SERVICE-INFO

Az 532 0111 10 cikkszámú vezetőgörgő anyagának változása

Cikksz.: 532 0111 10

2011.12 állapot
INA 0086

1. ábra: eddigi kivitel szinterfémből

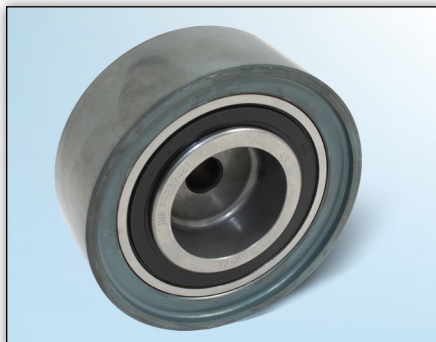
Termékeink állandó továbbfejlesztésének keretében az 532 0111 10 cikkszámú vezetőgörgő futófelületét szinter fémről lemezre módosítottuk.

Az átállási időszakban előfordulhat, hogy úgy szinterfém futógörgős mint a lemez futógörgős vezetőgörgők is kiszállításra kerülnek.

Mindkét vezetőgörgő az eltérő kivitelei ellenére korlátlanul felhasználható a katalógusokban megadott járművekhez.
